**INFRASTRUTTURE FERROVIARIE STRATEGICHE DEFINITE DALLA LEGGE  
 OBIETTIVO N. 443/01  
 LINEA AV/AC TORINO – VENEZIA      Tratta VERONA – PADOVA  
 Lotto funzionale Verona – Bivio Vicenza  
 PROGETTO ESECUTIVO  
 RILEVATI  
 Rilevato ferroviario dal Km 28+175,00 al km 28+450,00  
 GENERALE  
 Relazione di confronto P.D. / P.E.**

GENERAL CONTRACTOR  IRICAV2	ALTA SORVEGLIANZA  GRUPPO FERROVIE DELLO STATO ITALIANE				
Rilevato ferroviario dal Km 28+175,00 al km 28+450,00 RELAZIONE DI CONFRONTO P.D. / P.E.	Progetto IN17	Lotto 12	Codifica Documento E12 RO RI 46 0 0 002	Rev. A	Foglio 2 di 5

Figura 1 - Progetto Definitivo - sezione "TIPO C" di intervento con rilevato in affiancamento alla linea storica

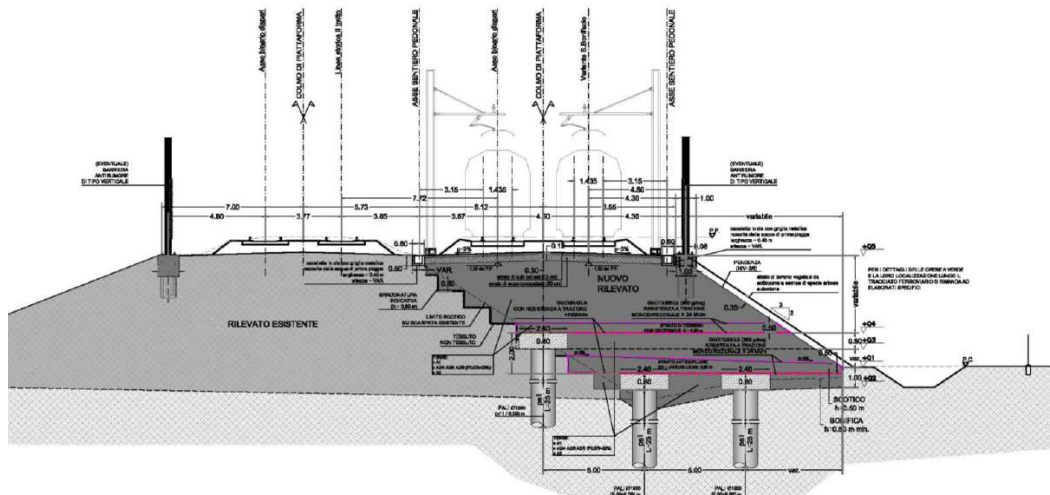
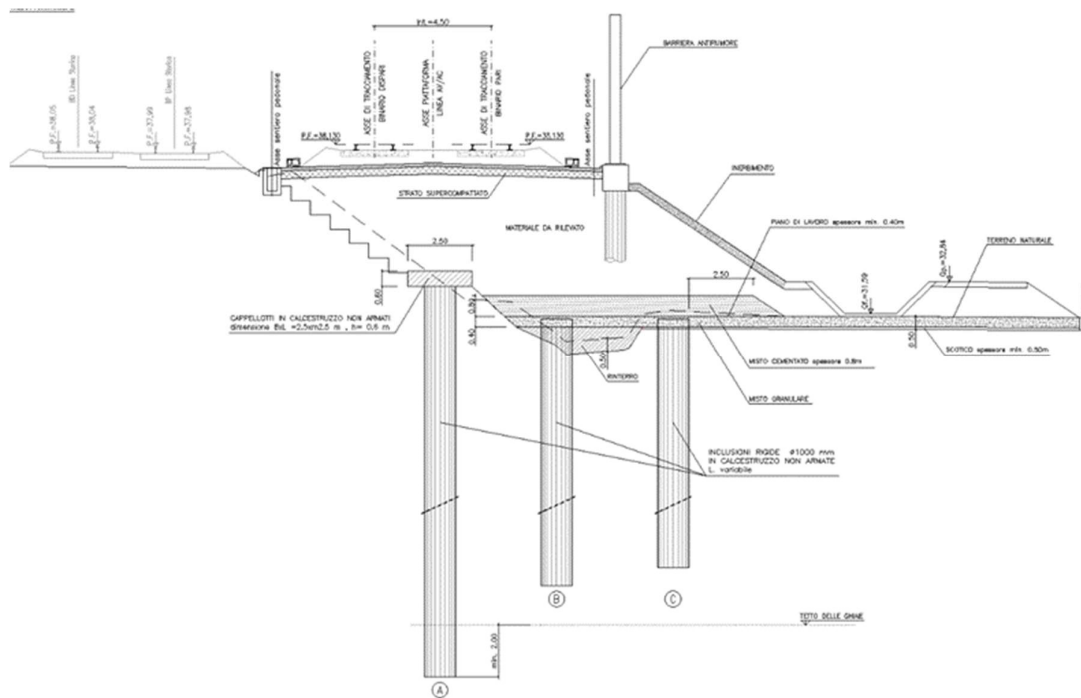
La soluzione di PD prevedeva tre allineamenti di pali  $\Phi 1200$  mm, in testa ai quali andavano realizzati dadi in CA (Figura 1); al di sopra di questi elementi veniva prevista, sempre in sede di PD, la stesura di una georete per la ripartizione del carico. La disposizione dei pali era prevista a quinconce, con interasse di 5m.

Nella soluzione implementata in sede di PE (mostrata in Figura 2), si prevedono sempre tre file di inclusioni rigide, però con diametro  $\Phi 1000$  mm; il dado di testa palo viene mantenuto solo per la fila di pali A. Al disopra degli allineamenti B e C è previsto uno strato di misto cementato con funzione di strato di ripartizione del carico. La disposizione delle inclusioni rigide è ancora a quinconce, ma con interasse di 4.5m.
